**RESUELVE CONSULTA DE PERTINENCIA DE INGRESO AL SEIA DEL PROYECTO QUE INDICA**

**RESOLUCIÓN EXENTA N°** 0259 /2018

**ANTOFAGASTA, 28 DIC 2018**

2. La carta N°171-2108 de fecha 6 de septiembre de 2018, recepcionada con fecha 10 de septiembre de 2018 en el Sistema electrónico del Servicio de Evaluación Ambiental de la Región de Antofagasta (en adelante “SEA Antofagasta”), mediante la cual el Señor. Genaro Andrés Curia Miranda, en representación de Andes Mainstream SpA. (en adelante el “Titular”), consulta respecto de la pertinencia de ingreso al Sistema de Evaluación de Impacto Ambiental (en adelante “SEIA”) del proyecto “**Optimización Parque Eólico Tchamma**” (en adelante el “Proyecto”).

Ilustración 1. Comparación de ubicación de aerogeneradores según Proyecto aprobado mediante RCA N° 492/2014 y el cambio propuesto.

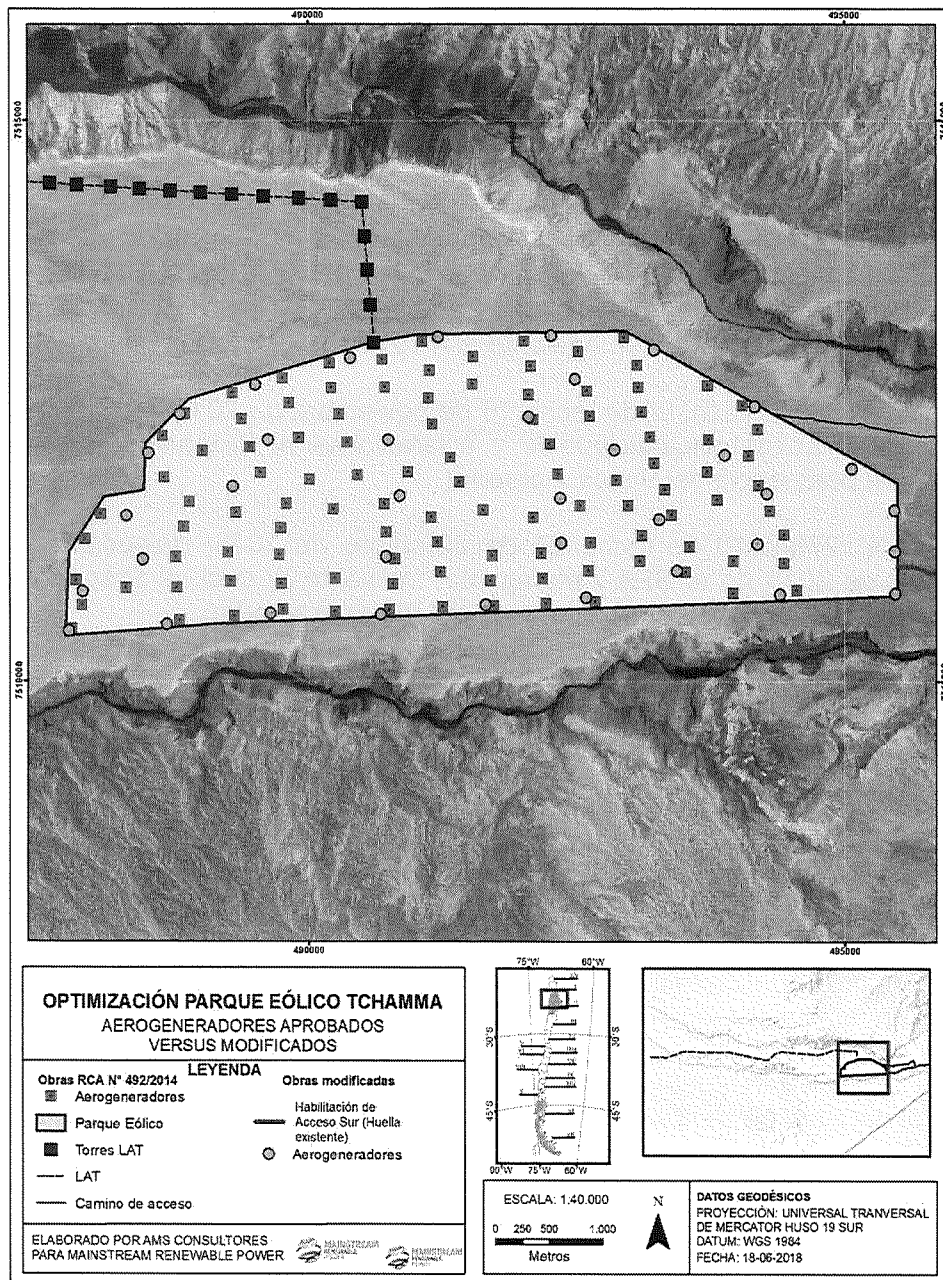
Se requiere disminuir la cantidad de aerogeneradores de 109 a 37, como también, cambiar su ubicación. De acuerdo a lo ilustrado en la siguiente figura:

- La modificación del número y distribución de aerogeneradores, no modificará sustantivamente la extensión, magnitud o duración de los impactos ambientales del proyecto original, dado que serán construidas al interior del área caracterizada ambientalmente durante la evaluación del Proyecto original, por lo tanto, el desarrollo del proyecto no afectará las condiciones aprobadas.

Ilustración 2. Superposición de caminos internos aprobados por RCA N°492/2014 y caminos internos modificados

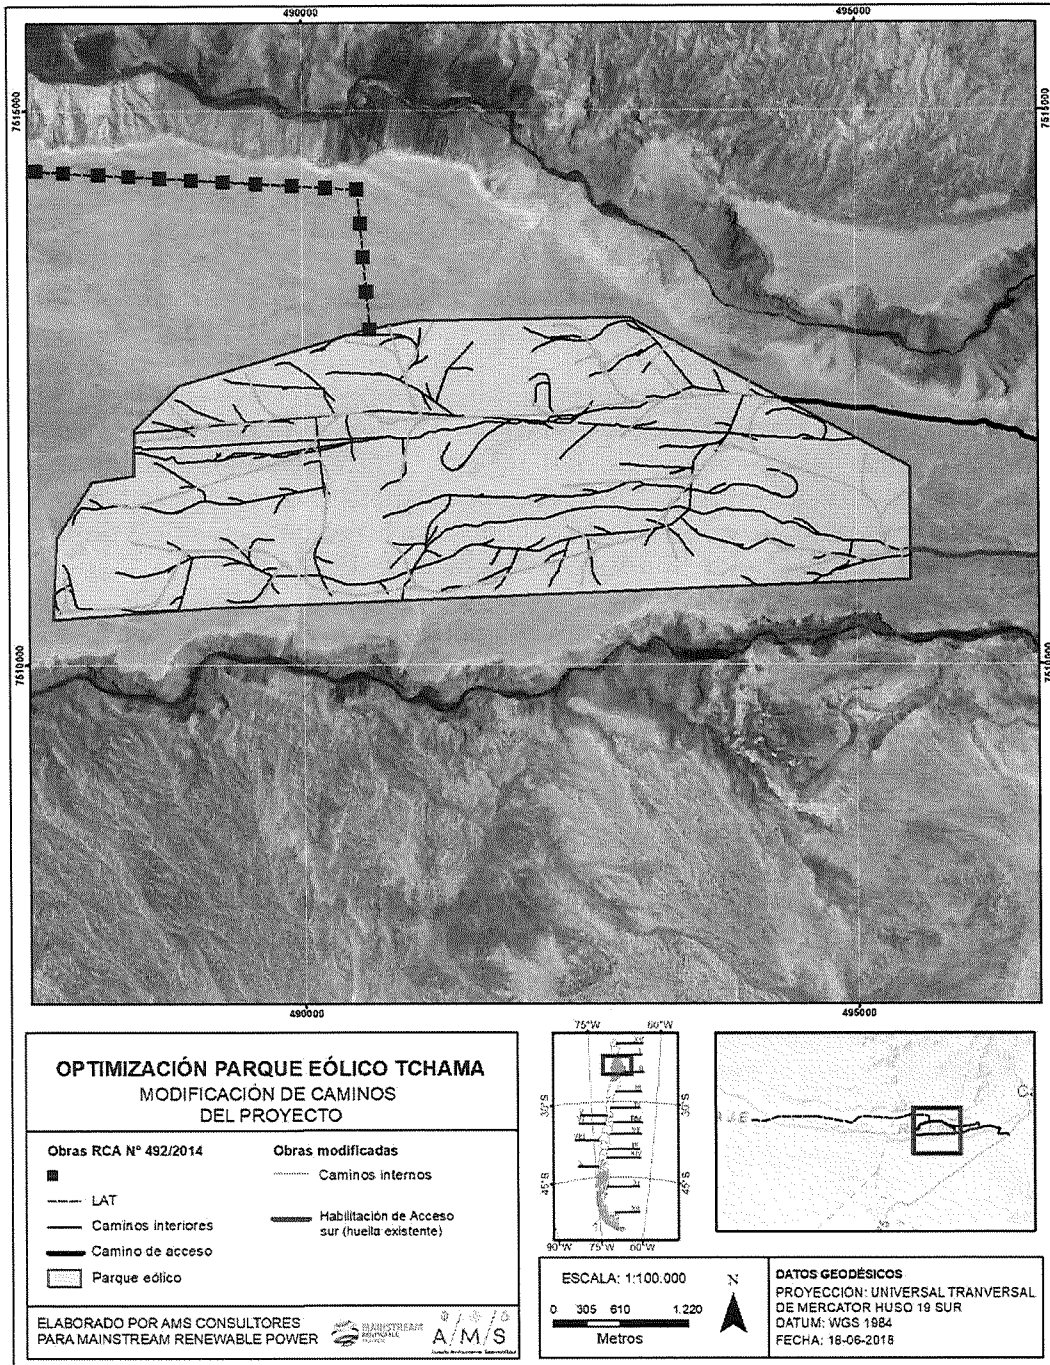
Adicionalmente, los caminos internos (caminos de servicio) y la canalización subterránea serán construidos de acuerdo a la nueva conformación del parque eólico (37 aerogeneradores). La longitud total de los nuevos caminos será de 27 km, con un ancho promedio de aproximadamente 8 m y una superficie total de intervención de 22 ha, la que resulta menor con respecto a lo aprobado en el proyecto original (45,5 km de longitud, 8 m de ancho promedio y 38 ha de intervención). Al igual como fue establecido para el Proyecto aprobado, la canalización subterránea se construirá aladaña al camino.

La superposición de los caminos aprobados en la RCA N°492/2014 y los cambios de los trazados propuestos se presentan en la siguiente ilustración:

Ilustración 3. Relocalización de S/E Elevadora

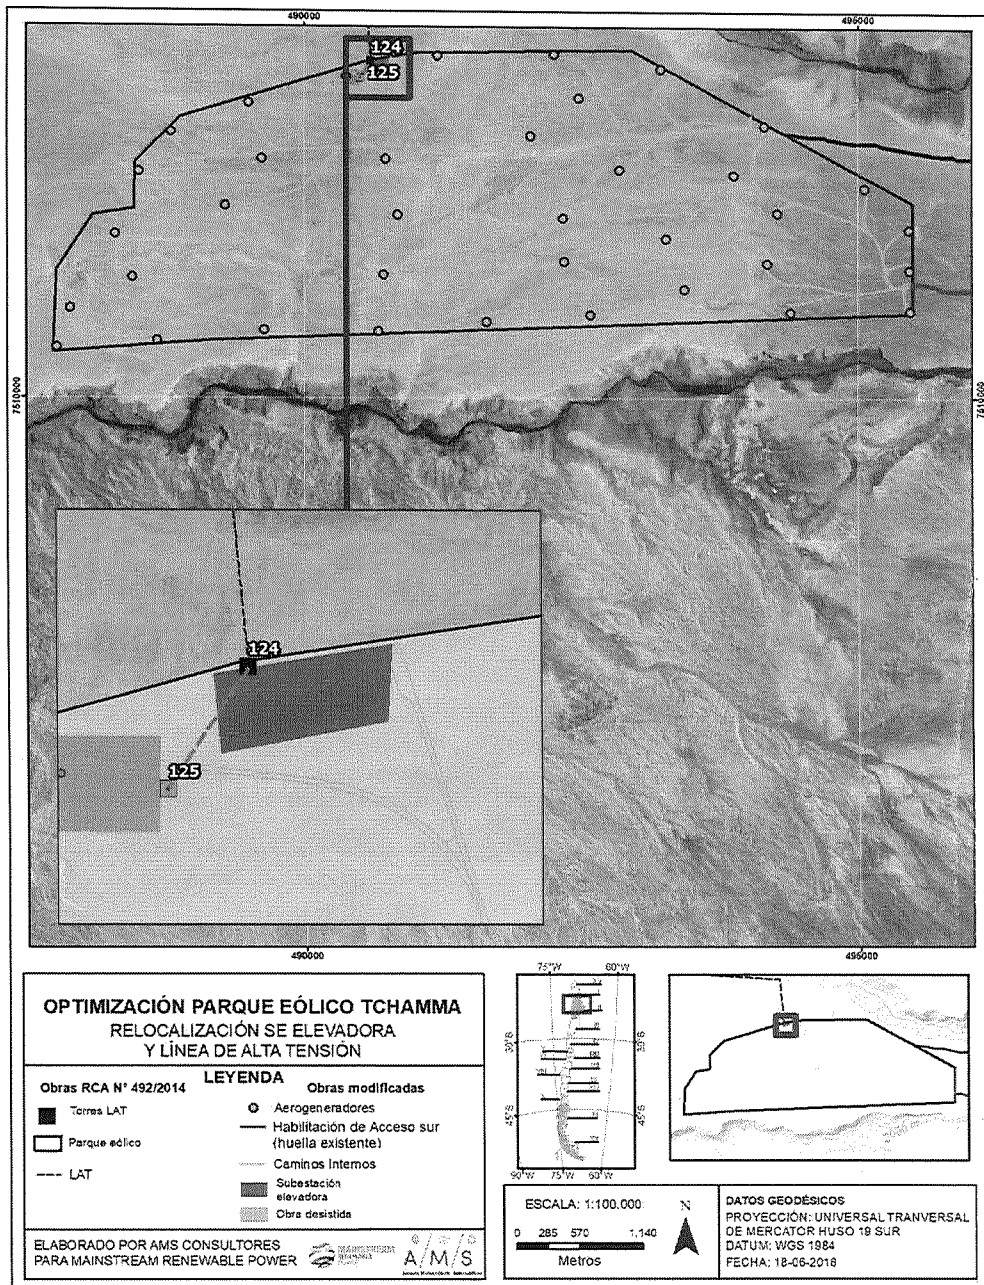
La Subestación se desplazará 120 m en sentido nor-oriente, las nuevas coordenadas se presentan en la siguiente tabla:

Como consecuencia de la reubicación de la S/E Elevadora, la LAT que evacuará la energía generada por el parque eólico, disminuirá 182 m de longitud, dado que eliminará la estructura N°125 (coordenadas UTM 490.512 m E y 7.512.862 m N, Datum WGS84), según se muestra en la siguiente figura:

La reubicación de la S/E Elevadora dentro del polígono del parque eólico, no ejecutará obras ni acciones que constituyan una línea de transmisión eléctrica de alto voltaje y sus subestaciones, sino sólo el desplazamiento de la S/E Elevadora a 120 m en sentido nor-oriente, y la disminución de 182 m de longitud de la LAT que evacuará la energía generada (conforme a la eliminación de la estructura N°125).

- La reubicación de la S/E Elevadora dentro del polígono del parque eólico, no modificará sustantivamente la extensión, magnitud o duración de los impactos ambientales del proyecto original, dado que, el desplazamiento 120 m en sentido nor-oriente, será al interior del área caracterizada ambientalmente del Proyecto original. A mayor abundamiento, el desplazamiento implicará la disminución de 182 m. de longitud de la LAT, por lo tanto, el desarrollo del proyecto no afectará las condiciones aprobadas.

Ilustración 4. Figura 5: Uso de camino aprobado por RCA 492/2014 y habilitación de Acceso Sur sobre huella existente incorporado en Consulta de Pertinencia

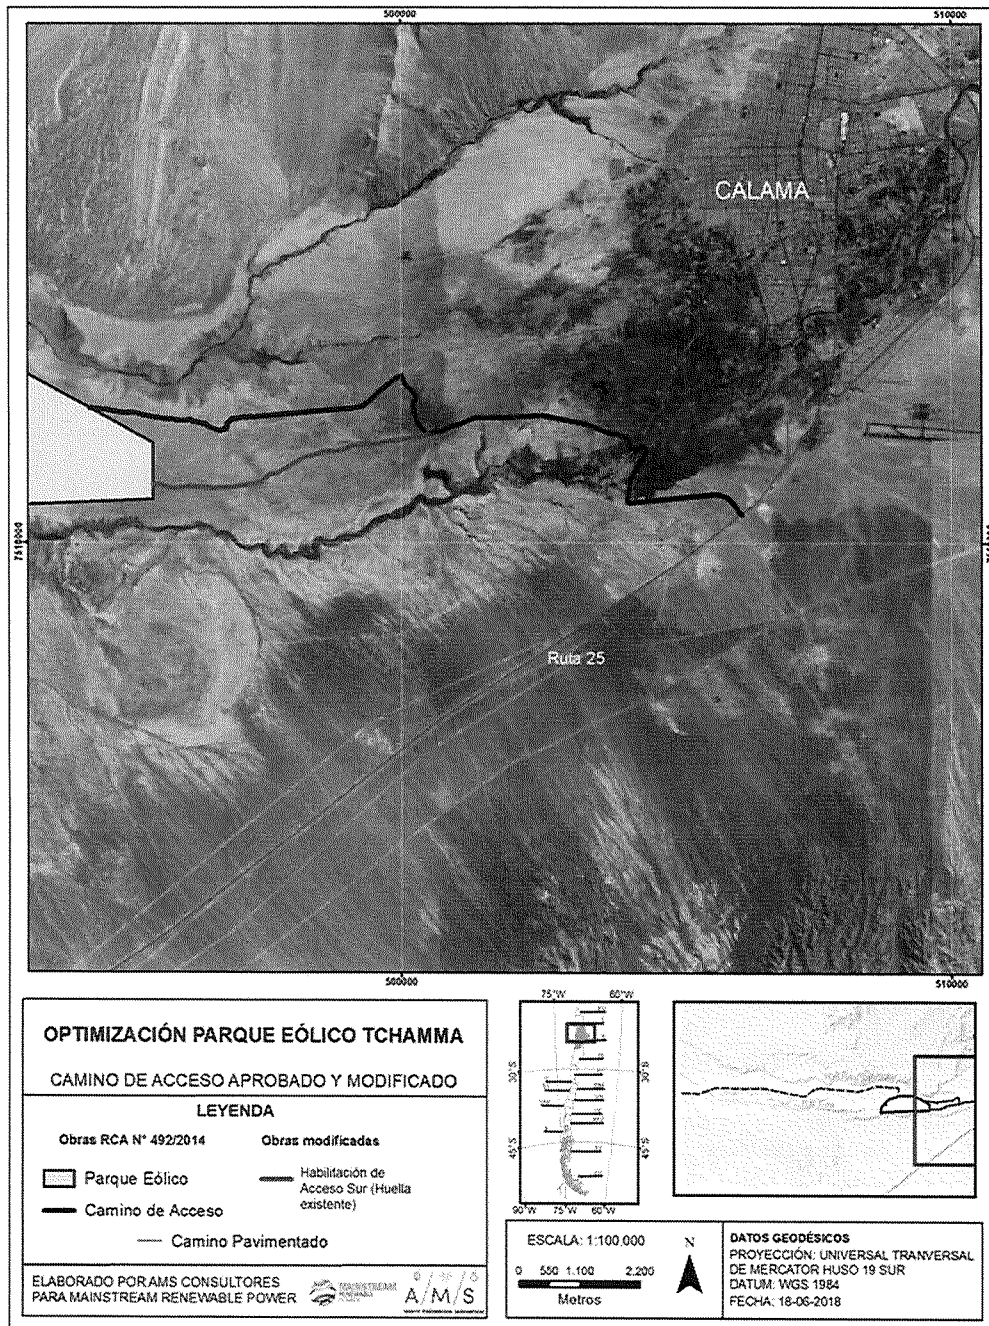
Se habilitará un nuevo “Acceso Sur” al parque eólico, adicional al acceso aprobado en la RCA N° 492/2014, conforme a la existencia de una huella existente, con una longitud de 5,2 km y un ancho de 8 m, tal como se muestra en la siguiente ilustración:

Por lo tanto, el nuevo acceso sur se ajustará a esta huella existente, aumentando en 4,16 ha la superficie por caminos de acceso al proyecto. La habilitación del nuevo acceso sur, considerará actividades de estabilización y aplicación de bischofita en toda su extensión.

- La Habilitación de un nuevo acceso al parque eólico (proyecto original), denominado “Acceso Sur”, sobre una huella existente, no modificará sustantivamente la extensión, magnitud o duración de los impactos ambientales del proyecto original aprobado mediante RCA N°492/2014, dado que, la habilitación se realizará sobre un área intervenida. No obstante, el titular se compromete a extender las medidas preventivas para los 4 hallazgos patrimoniales cercanos al nuevo acceso sur.

Ilustración 5. S/E Laquiña e instalación de faenas adicional

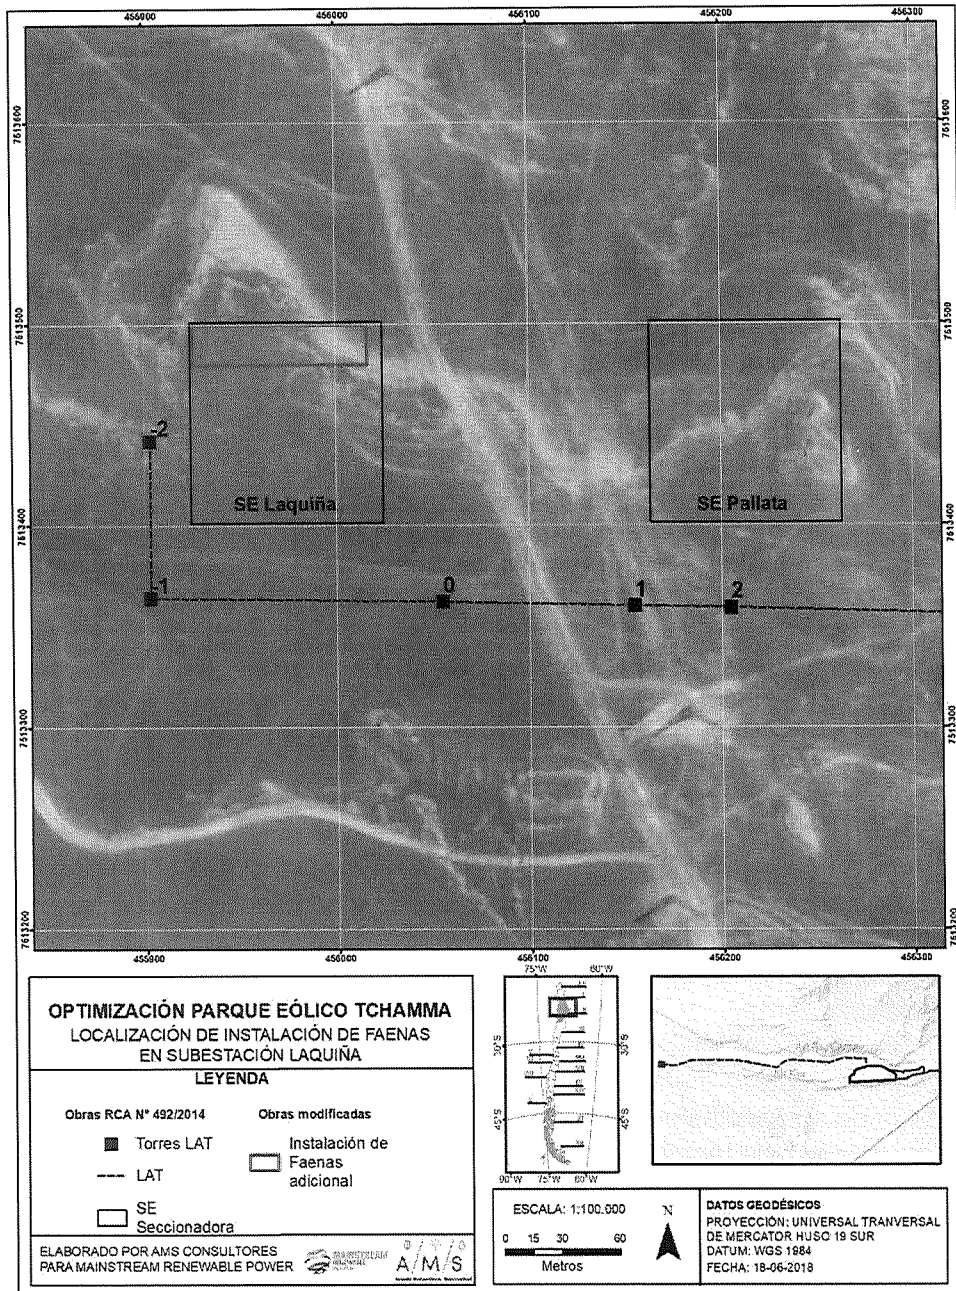
Un área del polígono aprobado para la construcción de la S/E Laquiña, se destinará para la construcción de una instalación de faenas de apoyo para la fase de construcción (obra temporal).

Cabe señalar que esta instalación de faenas será adicional a la ya aprobada ambientalmente, y se ubicarán al interior de un polígono evaluado y aprobado en la RCA N° 492/2017.

La habilitación de la instalación de faenas de apoyo a la construcción, al interior del polígono de ubicación de la S/E Laquiña, considera bodegas de almacenamiento temporal de sustancias peligrosas y peligrosos, no obstante, la cantidad de sustancias peligrosas a almacenar, no superarán el umbral definido en dicho literal, de acuerdo a lo señalado por el proponente en Tabla 1 de carta N° 279-2018 individualizada en el visto N° 4 de la presente resolución.

- La construcción de una nueva instalación de faena de apoyo, al interior del polígono de ubicación de la S/E Laquiña, no modificará sustantivamente la extensión, magnitud o duración de los impactos ambientales del proyecto original aprobado mediante RCA N°492/2014, dado que se localizará al interior del área caracterizada ambientalmente durante la evaluación del Proyecto original, por lo tanto, el desarrollo del proyecto no afectará las condiciones aprobadas.
